**RESPUESTA AL INFORME CON Nº EXPEDIENTE 0001-0201-2021-000028
SERVICIO NAVARRO DE SALUD OSASUNBIDEA**

**ANEXO AL PROYECTO DE ACTIVIDADES CLASIFICADAS
PARA CENTRO DE SALUD EN ZIZUR MAYOR-ARDOI**

RESPUESTA AL INFORME CON NÚMERO DE EXPEDIENTE 0001-0201-2021-000028

Respuesta al informe del Departamento de Interior del Gobierno de Navarra Exp. 0001-0201-2021-000028

DENOMINACION: ACTIVIDADES CLASIFICADAS Y PCI PLANTA PRIMERA

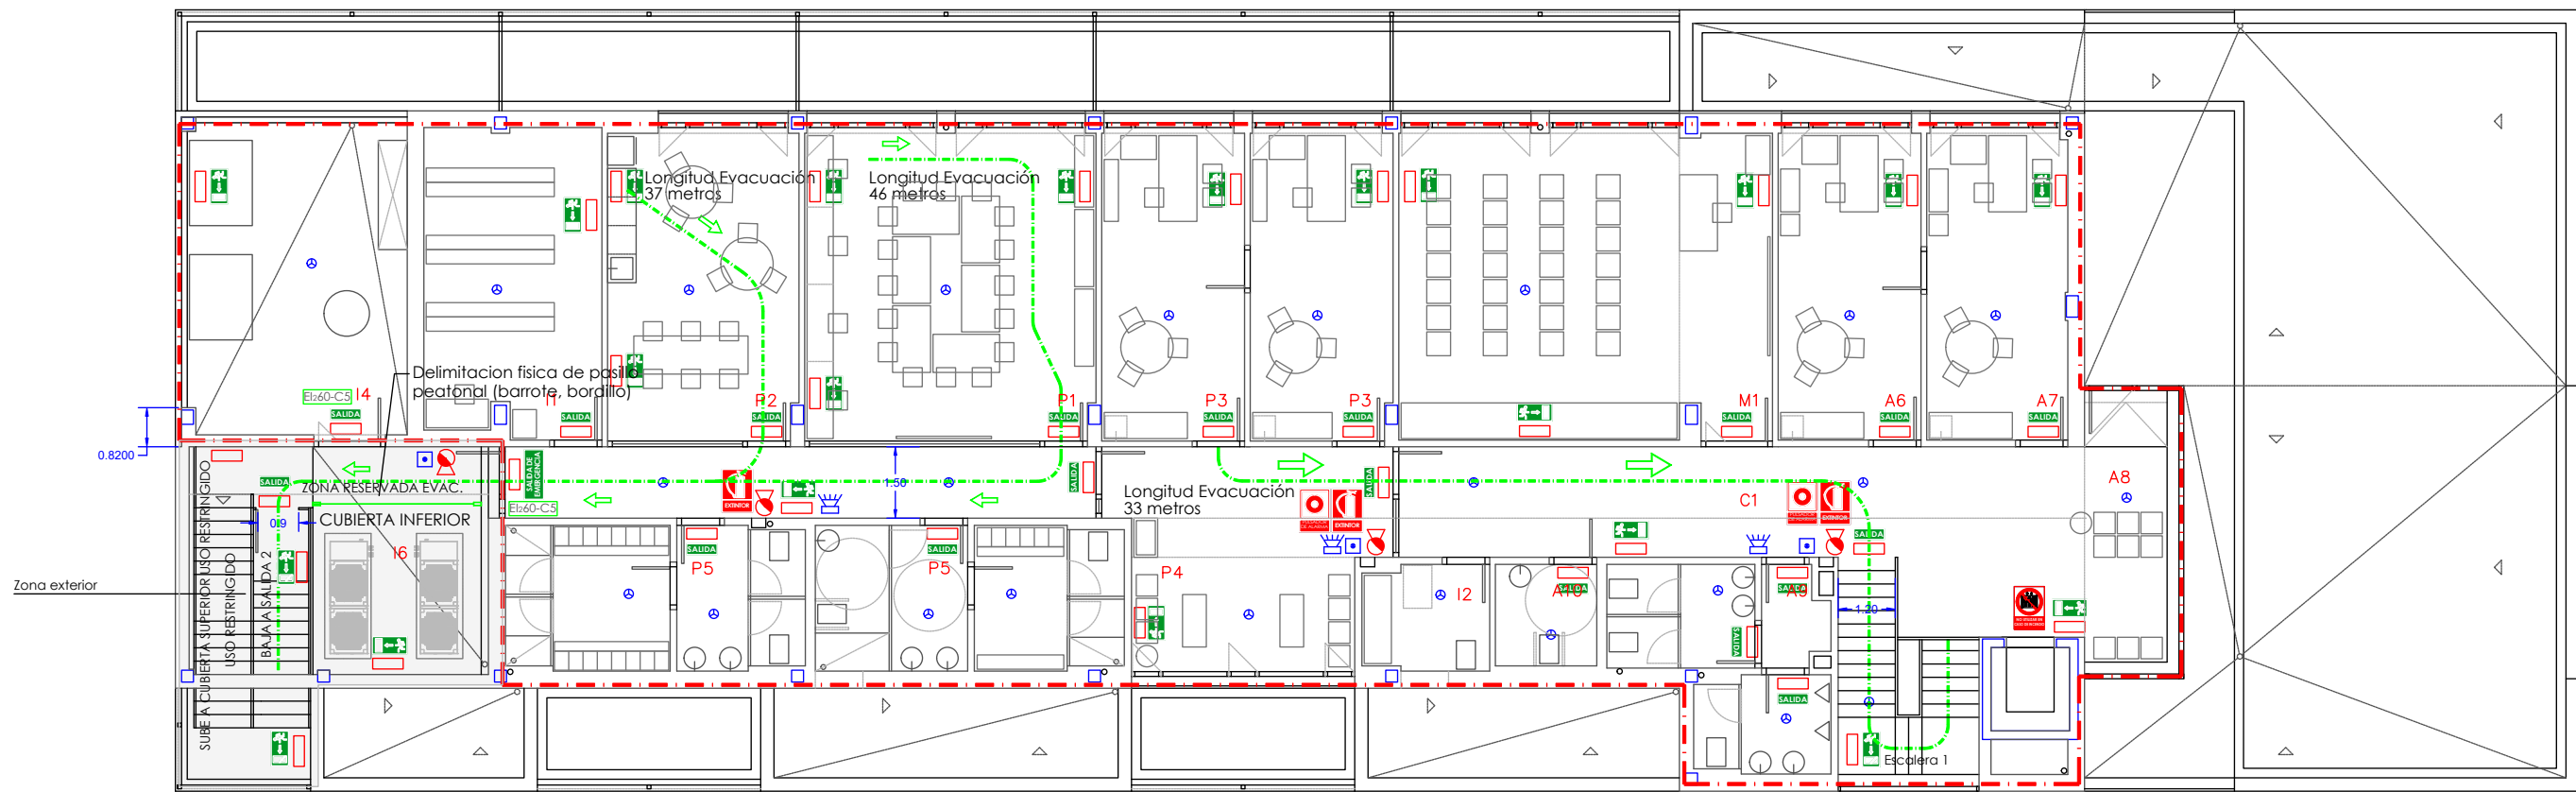
5.- Si la zona de instalaciones I6 debe ser LRE según lo indicado en DB SI 1-2, Tabla 2.1, replantear los recorridos de evacuación desde zonas habitables ya que no pueden atravesar zonas de riesgo especial de las definidas en DB SI 1.2 (DB SI, Anejo A Terminología).

Como se ha indicado en el punto 1, no se considera la zona I6 como local de riesgo especial, por lo que la evacuación se mantiene por la zona proyectada.

Se preverá una separación física a modo de protección entre el pasillo de evacuación y la zona ocupada por los equipos de climatización.

Hay que indicar que esta zona es una zona de evacuación en caso de emergencia y que no será utilizada de manera habitual por los usuarios del Centro de Salud.

DENOMINACION:
ACTIVIDADES CLASIFICADAS Y PCI
DETALLE ESCALERA EXTERIOR PROTEGIDA

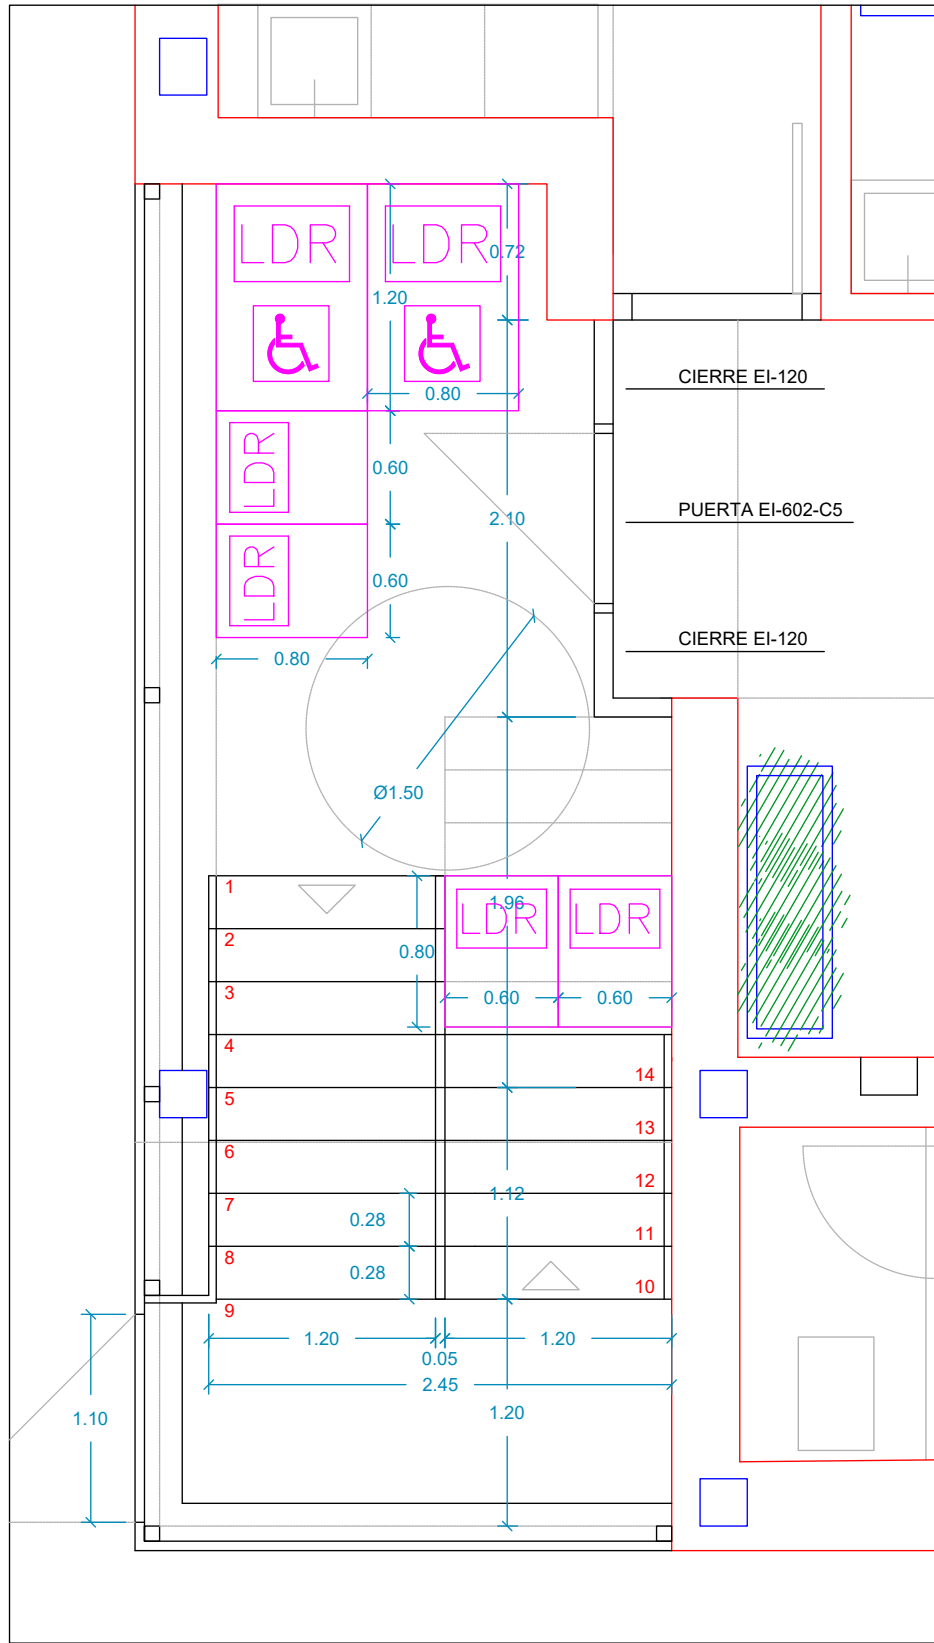
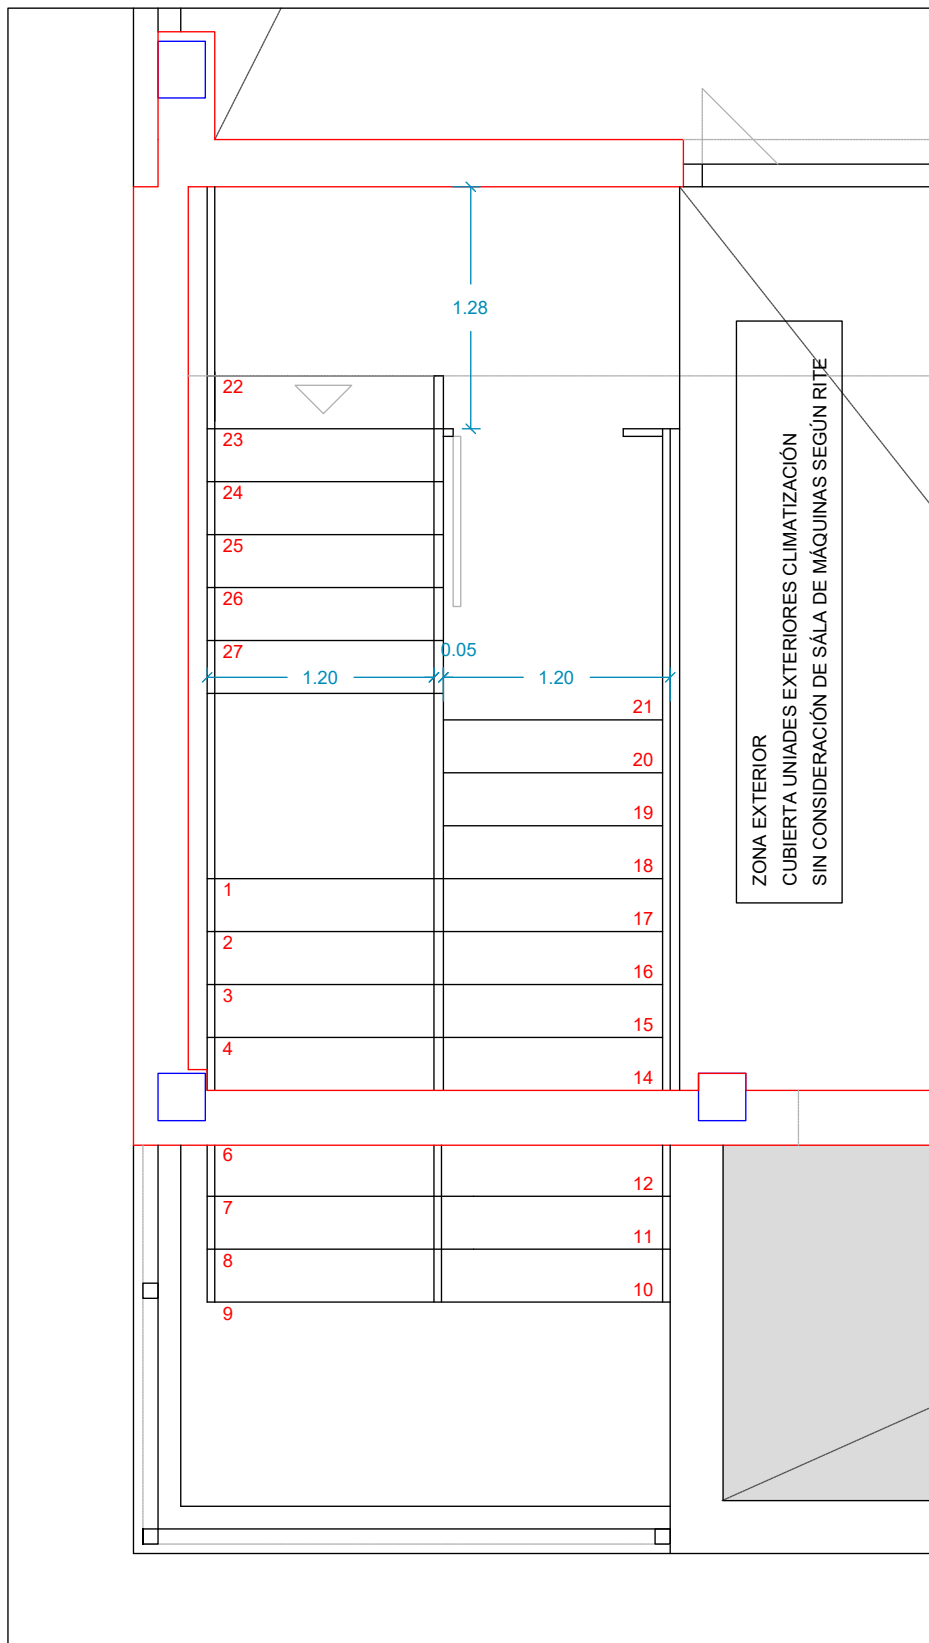
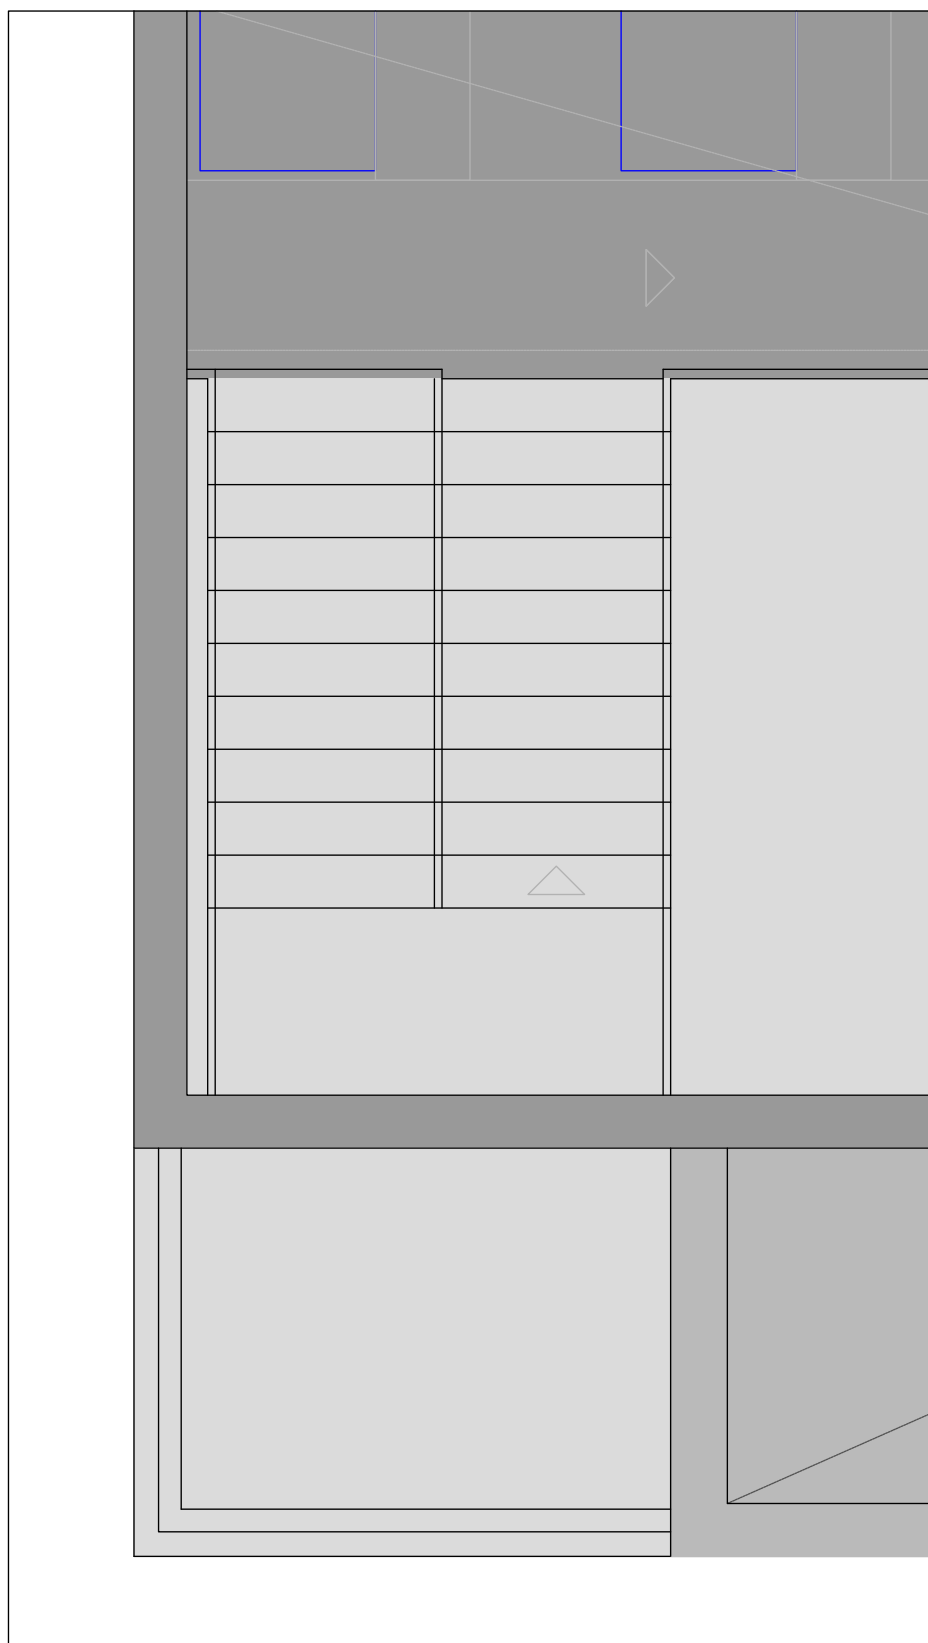
6.- La planta de salida del edificio debe disponer de algún itinerario accesible desde todo origen de evacuación situado en una zona accesible hasta alguna salida de edificio accesible. A las salidas accesibles se les aplica las mismas condiciones que a las salidas de planta en cuanto a: número necesario, recorrido total máximo hasta alguna de ellas, recorrido máximo hasta un punto con recorrido alternativo, y criterio de bloqueo (DB SI 3-9.3).

9.- La anchura útil mínima de tramo en Uso Sanitario (otras zonas), es 1,20 m (DB SUA 1-4.2.2.4, Tabla 4.1, definición de Uso Sanitario en DB SUA Anejo A. Terminología).

Para cumplir con la necesidad indicada en el punto 9 del DB SI 3, se generará una zona de refugio con capacidad para 2 usuarios en silla de ruedas y 4 usuarios con movilidad reducida en la escalera exterior que da acceso a la salida 2.

Para ello se ha modificado el acceso y disposición de la escalera por la que se accede a la salida 2 de manera que su consideración pase a ser de escalera protegida. Al ser una escalera exterior, en la que llueve, se prevén su acceso por planta baja a través de una puerta resistente al fuego EI-60 y los cierres de separación de ésta con el resto del edificio se contemplan EI-120.

En planta primera el acceso a la escalera se hace desde una zona exterior, sin embargo se han previsto que las puertas de acceso de las distintas zonas a esa zona sean también EI-60.

Se adjuntan los planos modificados recogiendo la modificación de la escalera y la ubicación de las citadas zonas de refugio.

La escalera se ha modificado ampliando el ancho de los peldaños a 120 cm.

Se han modificado las dos escaleras para que la anchura útil mínima de los tramos sea 1,2 metros.
